Città metropolitana  
di Venezia

**COMMISSIONE VALUTAZIONE DI IMPATTO AMBIENTALE**

*Parere n. 26 seduta del 17.12.2018*

OGGETTO: VERITAS S.p.A. (EX Alisea S.p.A.)  
Opere di messa in sicurezza, completamento, riprofilatura e compensazione ambientale della discarica di Piave Nuovo a Jesolo.  
Verifica di assoggettabilità a VIA ai sensi dell'Art. 19 del Dlgs 152/2006 e s.m.i

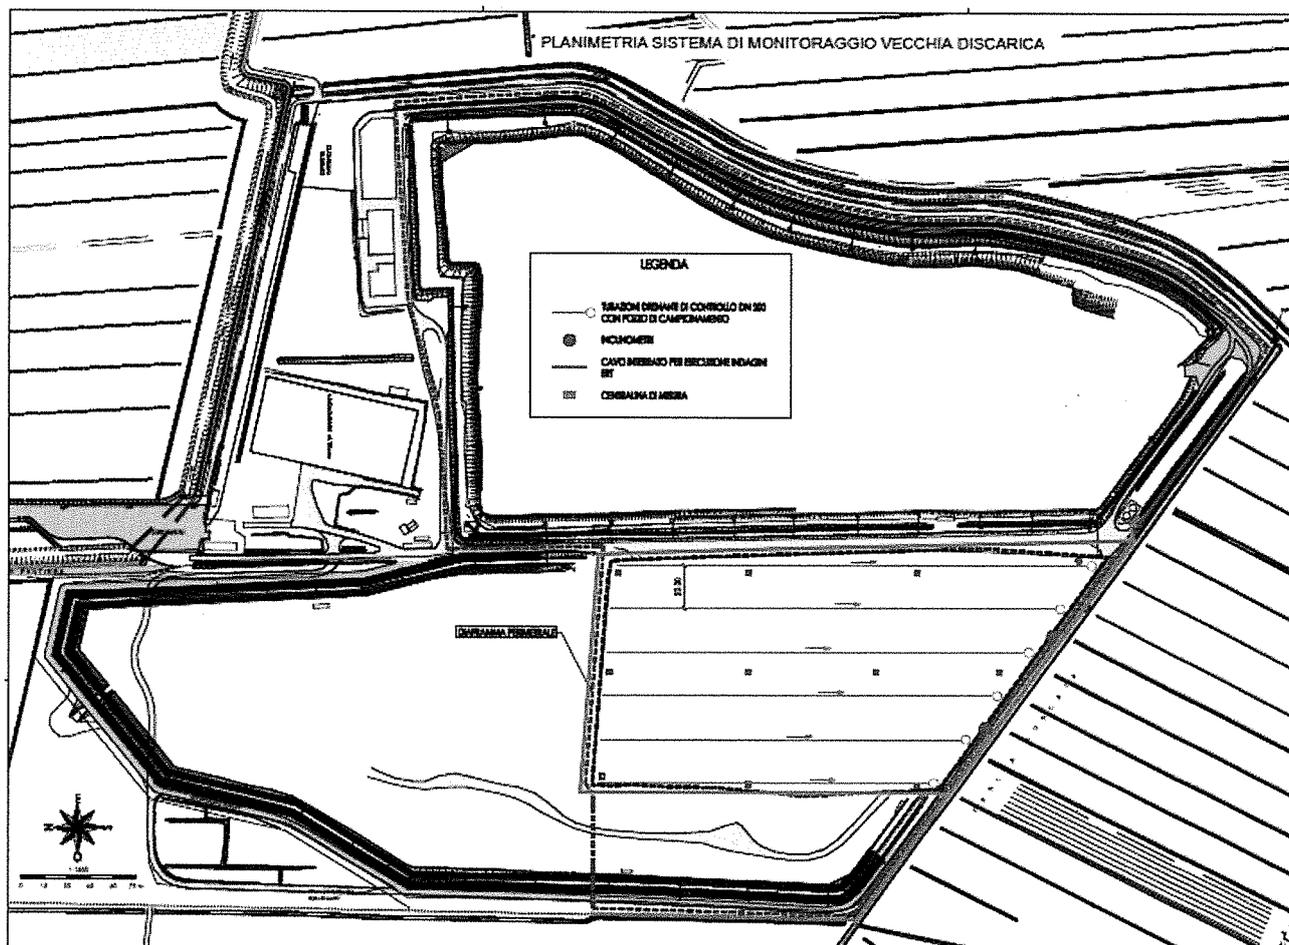
Il progettista evidenzia come <<tutte le simulazioni modellistiche, effettuate sulla base di un modello geologico desunto dai numerosi sondaggi eseguiti e dalle condizioni di progetto, abbiano evidenziato condizioni di sollecitazione e deformazione ampiamente compatibili con la tipologia di intervento e rispondenti alla normativa di settore>>.

In particolare lo spostamento massimo previsto per il diaframma è di 2,5 cm; inoltre, <<...in corrispondenza del corpo dei rifiuti, di altezza pari a 3 m, collocato tra -2,00 e -5 m dal p.c., le sovrappressioni calcolate a 10 anni dalla realizzazione della discarica sono contenute e poco rilevanti, pur non avendo inserito nella modellazione opportuni sistemi di drenaggio del percolato>>, cosa che invece è prevista dal progetto.

Nonostante quanto sopra il progettista ha ritenuto opportuno, in considerazione della tipologia di intervento proposto, introdurre alcuni aspetti migliorativi nella messa in sicurezza della vecchia discarica non più oggetto di landfill mining mediante l'ampliamento della rete di pozzi e di trincee drenanti rispetto a quello previsto con il progetto presentato in aprile 2018: con le integrazioni di novembre 2018 ha integrato da 5 a 11 il nr di pozzi in progetto, interconnessi da trincee drenanti per un totale di 1350 m, contro i 450 m iniziali, secondo lo schema riportato e descritto in precedenza, nell'ambito della descrizione del progetto.

Inoltre, in considerazione delle indispensabili semplificazioni che vengono applicate per l'esecuzione dei modelli, ha ritenuto di prevedere un sistema di infrastrutture avente l'obiettivo di monitorare l'andamento dei parametri di deformazione e di tenuta delle barriere di contenimento della discarica.

#### Analisi degli impatti su viabilità e traffico veicolare

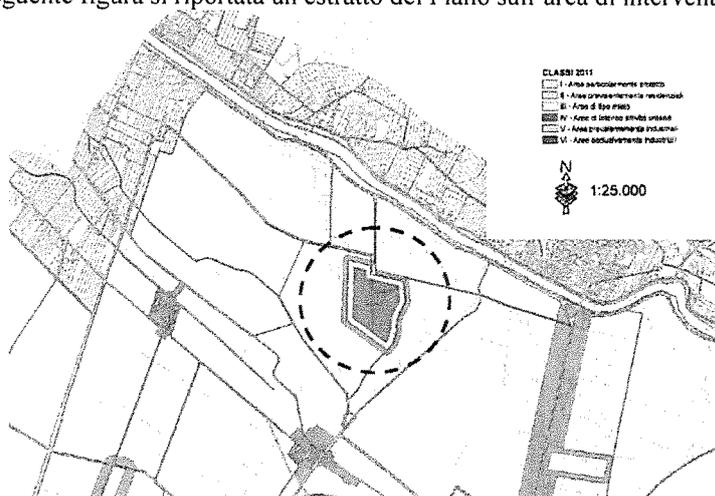
Il Proponente ha effettuato uno studio sul traffico con valutazione dei flussi veicolari attualmente circolanti e analisi dei livelli di servizio attuali e di progetto delle aste.

*In relazione ai ridotti volumi di traffico misurati e all'attribuzione di un Livello di Servizio di tipo A della aste interessate dai flussi veicolare afferenti all'impianto si può concludere che gli impatti sono da considerarsi non significativo.*
